12V4000R33/R43/R43L Application: Rail

New O-ring seal for LT/HT coolant lines

Group 203

1

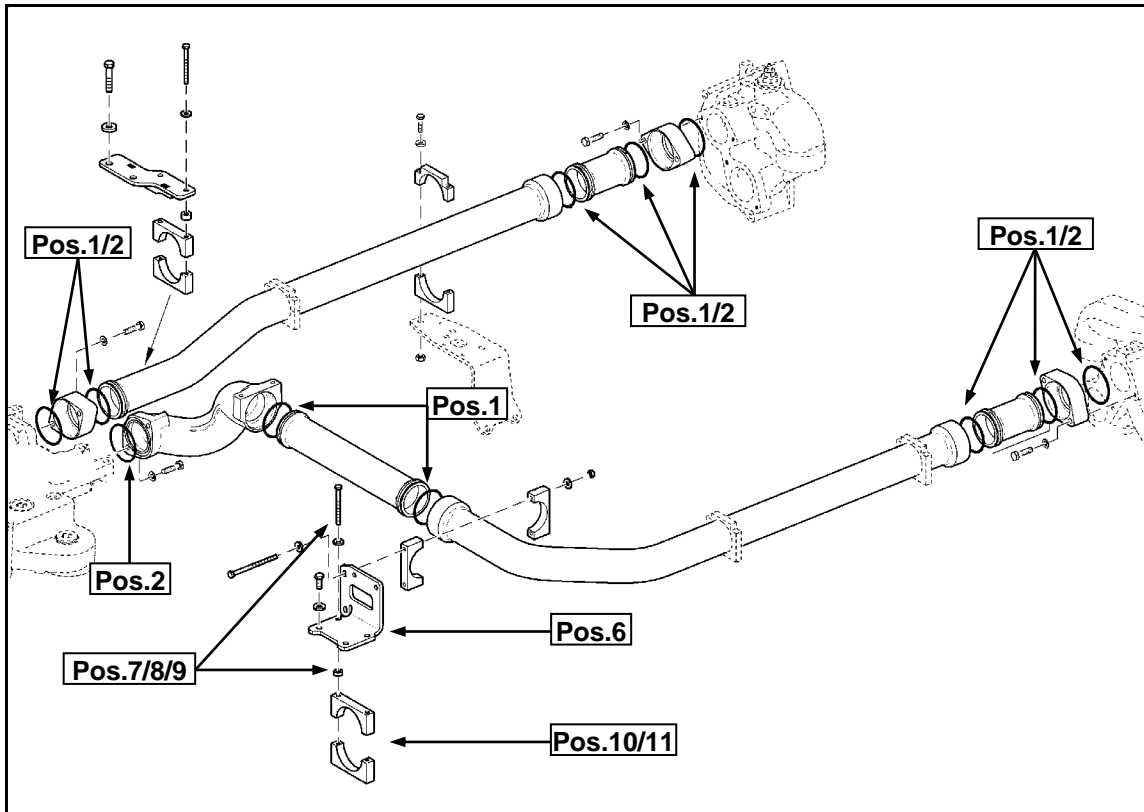
O-rings for sealing LT/HT coolant lines were replaced with new O-rings made of an improved material. A new retainer for retaining the LT/HT coolant lines on the left engine side (A-side) was approved additionally. For maintenance/repair work, only new O-rings in conjunction with the new retainer must be used for installation.

Pos.	Qty. per engine	Material No.	Designation	Remarks	Fig.
1	4	735252070000	O-ring	Ø 70 X 5	1
2	2	735252076000	O-ring	Ø 76 X 4	1
3	3	735252075000	O-ring	Ø 75 X 5	2
4	1	735252085000	O-ring	Ø 85 X 4	2
5	1	735252083000	O-ring	Ø 83 X 5	2
6	1	X59620300045	Retainer		1
7	2	000000004390	Hex bolt	M 8 X 85 8.8	1
8	2	007349008002	Washer	8.4	1
9	2	X59699100532	Bushing		1
10	1	700346080200	Pipe clamp half		1
11	1	700346080300	Pipe clamp half		1

Pos.	Qty. per engine	Material No.	Designation	Remarks	Fig.
1	2	735252070000	O-ring	Ø 70 X 5	1
2	3	735252076000	O-ring	Ø 76 X 4	1
3	3	735252075000	O-ring	Ø 75 X 5	2
4	1	735252085000	O-ring	Ø 85 X 4	2
5	1	735252083000	O-ring	Ø 83 X 5	2
